DEMANDE D'AUTORISATION ENVIRONNEMENTALE

PROJET EXTENSION ENTREPOT A FAY AUX LOGES (45)

Mémoire en réponse

Figure 44 : Localisation des habitations les plus proches aux abords du projet (Source : Google Maps)

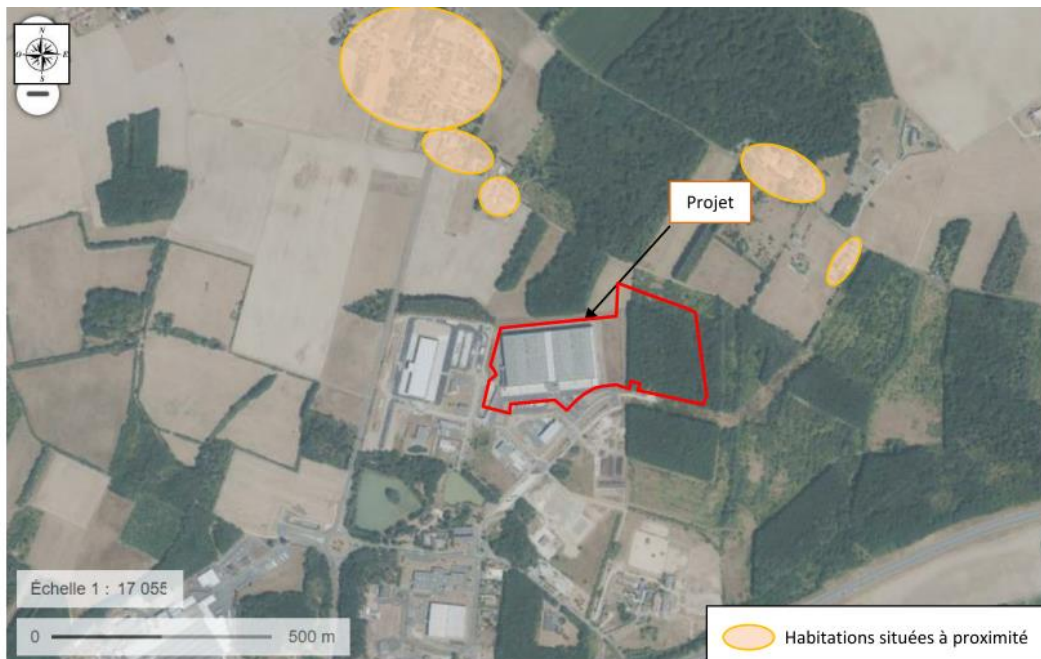
L'étude d'impact doit démontrer l'absence d'impact sur la santé des riverains (exposition chronique) ; p. 187 et suivantes.

Les riverains les plus proches du site sont implantés au nord du site comme le représente la cartographie extrait du dossier d'autorisation. Quelques habitations se trouvent à proximité du site d'implantation projeté, à environ 260 mètres au nord-ouest. Au nord-est, des habitations se trouvent à plus de 400 m du site du projet.

La circulation des véhicules et l'aire de béquillage se situent uniquement au niveau de la façade sud du site. Il n'y aura donc pas de circulation à l'arrière du bâtiment côté habitations.

De plus, les vents dominants soufflent principalement de l'Ouest et du Sud-Ouest. Les habitations les plus proches ne sont donc pas situées sous les vents dominants.

L'impact chronique sur les riverains est donc jugé faible au regard de la situation existante.

Figure 1 : Plan masse – évolution des implantations aire de stationnement échelle et aire de stationnement moyens aériens à proximité des futurs locaux techniques

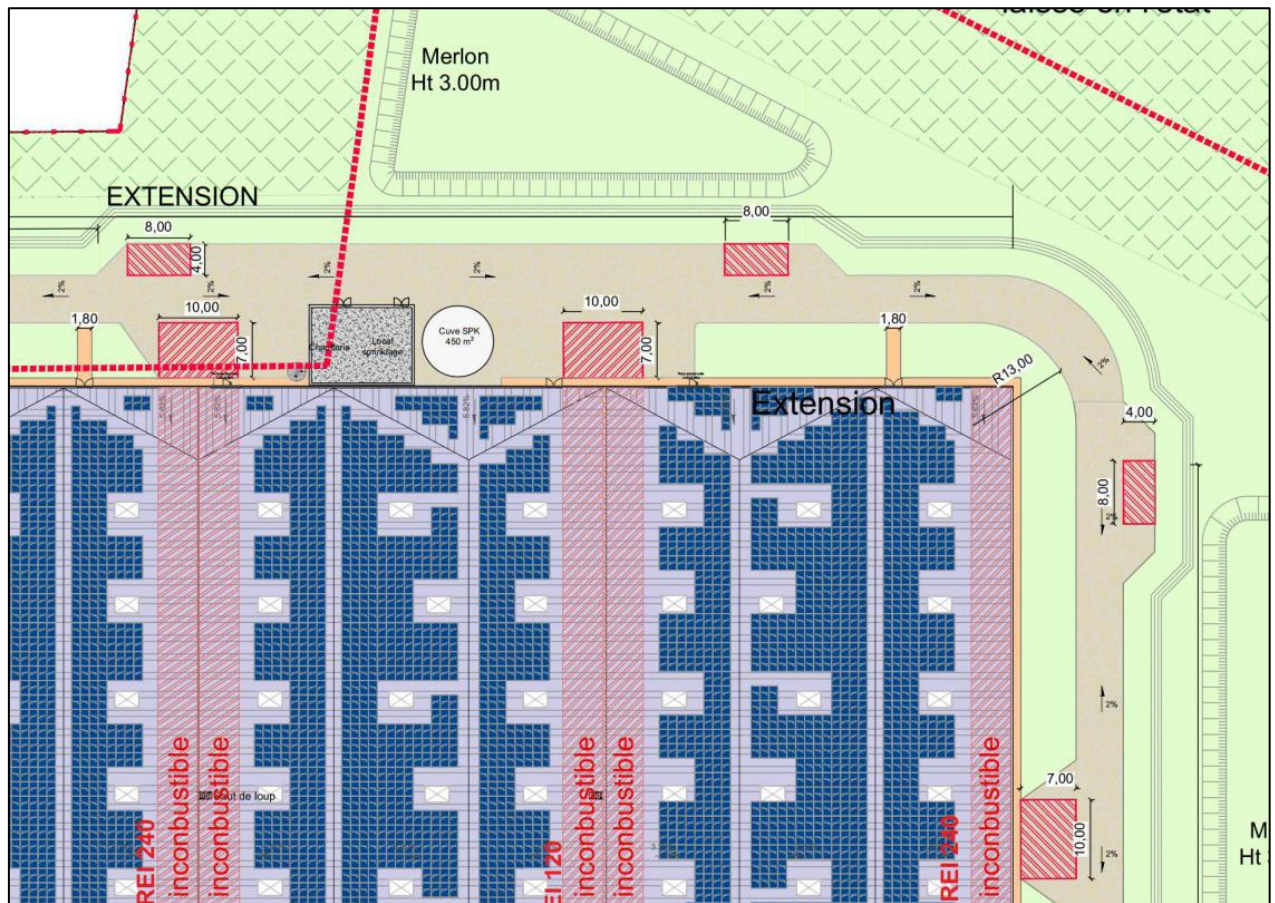
La sortie de l'aire adjacente aux locaux techniques est peu opérationnelle, et vient se cumuler avec un éventuel raccordement au PI implanté à proximité (tuyau au sol).

Cette situation est accidentogène.

L'aménagement de cette zone a été modifié et l'implantation de l'aire de stationnement engin a été déplacée plus à l'est afin de faciliter le stationnement et la circulation des engins de secours.

Les modifications ont été apportées sur le plan masse du site.
